Indesit Company

LI480A

30371

Hauptpunkte Technischer Dokumentation

Auf dem Bild N1045085FIG1 ist das alte, auf dem Bild N1045085FIG2 das neue System zu sehen.

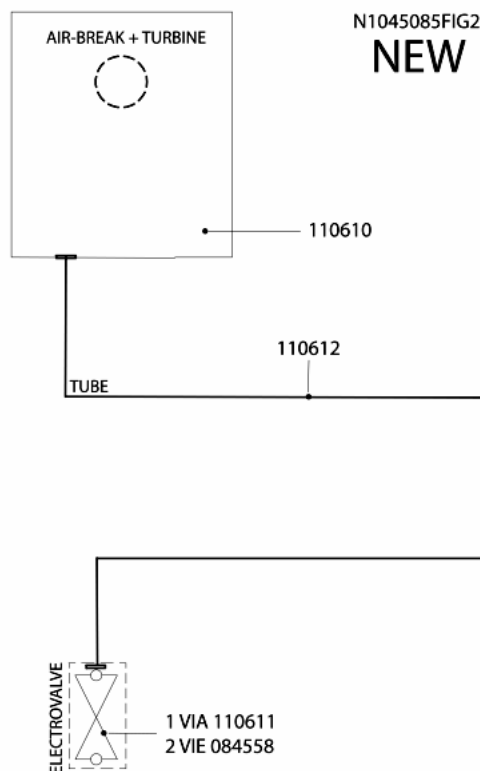
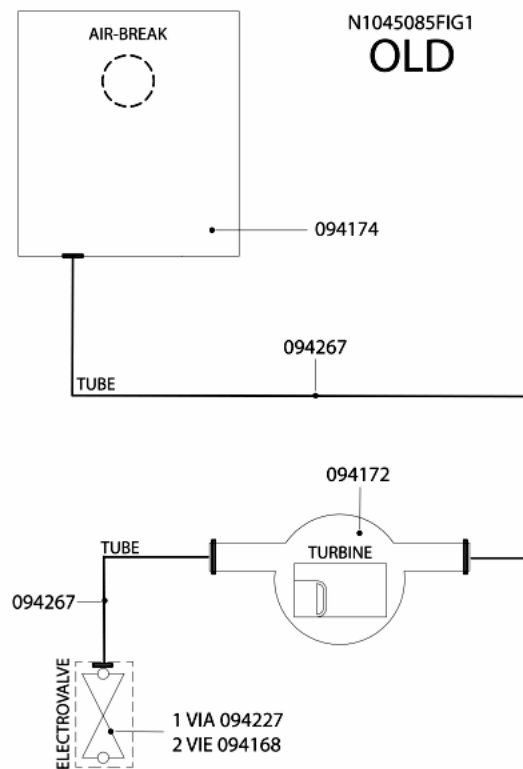
n1045085: Einführung einer neuen Turbine mit Literzählung an der Luftfalle.

Bei den von dieser Mitteilung betroffenen Geschirrspülern wurde eine neue in die Luftfalle integrierte Turbine mit Literzählung eingeführt.

Folgende Teile wurden geändert:

LUFTFALLE:

neu 110610;

alt 094174;

bei dem neuen System wurde die Turbine mit Literzählung in die Luftfalle integriert und der Durchmesser der Wasserzulaufleitung reduziert.

Wegfall der TURBINE MIT LITERZÄHLUNG Art.-Nr. 094172.

ELEKTROVENTILE:

neu:

1-Weg Art.-Nr. 110611;

2-Wege Art.-Nr. 084558;

alt:

1-Weg Art.-Nr. 094227;

2-Wege Art.-Nr. 094168;

bei den neuen Elektroventilen wurde der Durchmesser der Wasserzulaufleitung reduziert.

LEITUNGEN:

neue Leitung Elektroventil-Luftfalle Art.-Nr. 110612;

alte Leitung Turbine-Luftfalle Art.-Nr. 094267;

alte Leitung Elektroventil-Luftfalle Art.-Nr. 094267;

die neue Leitung hat einen kleineren Innendurchmesser.

VERKABELUNGEN:

das Anschlusskabel der Turbine mit Literzählung wurde verlängert; da die Steckverbindung unverändert geblieben ist, können die neuen Kabel ohne weitere Änderung an Stelle der alten verwendet werden.
